INFORME DE AUDITORÍA N° 007-2022-2-5347-AC

**AUDITORÍA DE CUMPLIMIENTO
HOSPITAL REGIONAL DE MOQUEGUA**

**"INCUMPLIMIENTO DE ESPECIFICACIONES
TÉCNICAS EN LA EJECUCIÓN DEL COMPONENTE DE
EQUIPAMIENTO DEL PROYECTO AMPLIACIÓN Y
MEJORAMIENTO DEL HOSPITAL MOQUEGUA"**

Imagen n.° 01

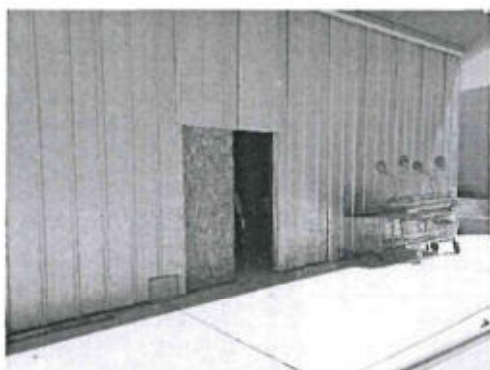
Compra - Guía de Internamiento n.° 545 de 10 de octubre de 2016, se adquirió sesenta y uno (61) Cama Camilla de Recuperación / CC-9 con un precio unitario de S/ 20 116.90, haciendo un costo total de S/1 227 130.90, hecho que también se consigna en el Pedido Comprobante de Salida de 26 de agosto de 2016, de los cuales se ha verificado que, cuarenta (40) de las citadas camas se encuentran ubicadas en distintas áreas del citado Hospital¹⁴ y veintiuno (21) se encuentran depositadas de manera inadecuada (apiñadas y empolvadas) conjuntamente con otros bienes y materiales en el Almacén de la Unidad de Patrimonio del Hospital, como se muestra en las imágenes del siguiente cuadro:

Camas Camillas de Recuperación depositadas en el Almacén de la Unidad de Patrimonio del Hospital Regional de Moquegua

Registro fotográfico n.º 1
Sistema de suspensión posterior, eje rígido multihojas
con la ambulancia sin personas

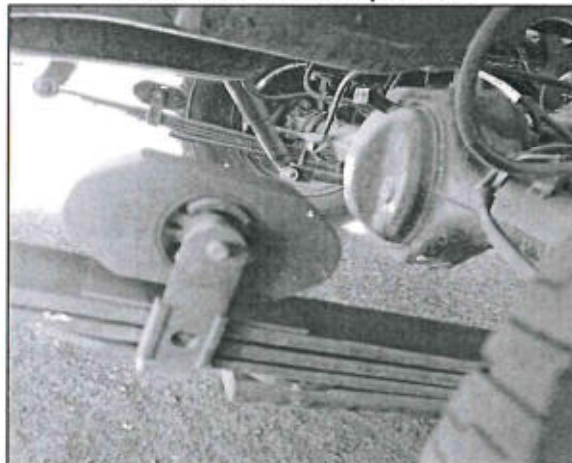
Así también, respecto al Estado actual del sistema de suspensión posterior (eje rígido multihojas) señala: "en la citada visita de inspección, se pudo verificar que las hojas del sistema de suspensión posterior (eje rígido multihojas) trabajaban al límite aun cuando no había subido alguna persona a la ambulancia; adicionalmente, se observó claramente que las hojas se encuentran completamente horizontales habiendo perdido su curvatura, toda vez que, al subir cuatro personas a la cabina de atención (que simulan al doctor, enfermero, paciente y familiar), el chasis disminuyó su altura respecto del piso en cinco (5) centímetros, llegando las ruedas posteriores a estar muy cerca del chasis, hecho que fue anotado en el acta n.º 001-2022-GRM/OCI-SCE05 y como se muestra en la siguiente imagen:

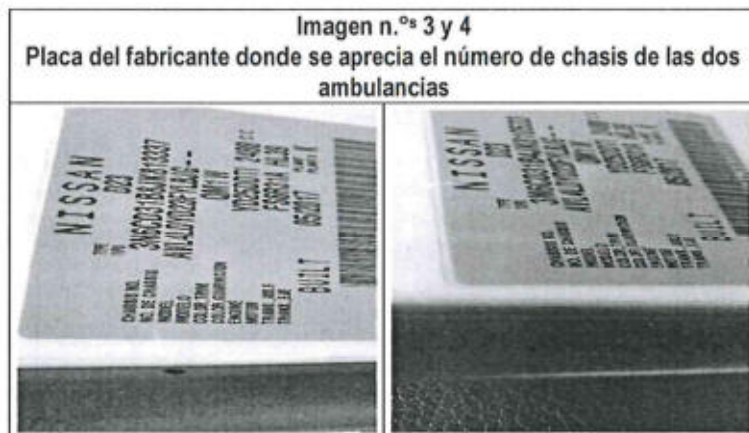
En tal sentido, de lo expuesto por el ingeniero mecánico José Abelardo Novoa Piedra especialista de la comisión de control, se advierte que existió un mal dimensionamiento respecto del tamaño de los neumáticos que debería tener cada ambulancia pues el tamaño de los neumáticos ofertados a la Entidad (205/70R15) y los entregados por el Consorcio Equipador Moquegua (195/70R15C) no tienen la capacidad de carga para soportar el peso total de cada ambulancia; el tamaño mínimo que los neumáticos deberían tener es de 205/75R16. Esta incapacidad para soportar el peso total de cada ambulancia, originó que el

sistema de suspensión posterior falle y ambas ambulancias se encuentren actualmente sin funcionamiento.

Fuente: Informe técnico n.º 01-HMGC-2022 de 1 de setiembre de 2022.

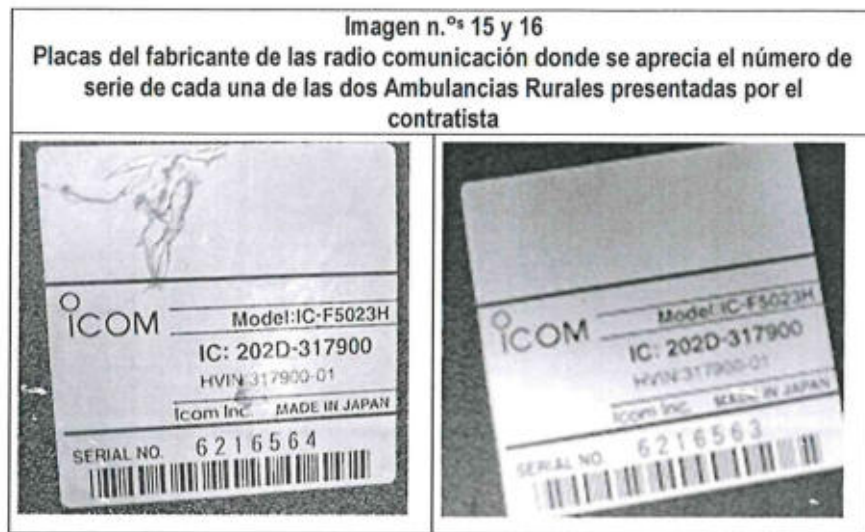
No obstante, en la visita física a las dos Ambulancias Rurales presentadas por el contratista, se verificó que la Silla de Ruedas Plegable se encontraba suelta y encima de la Camilla telescópica, sin que haya un espacio en la cabina de atención para fijar esta Silla de Ruedas Plegable, hecho que se muestra en el cuadro siguiente:
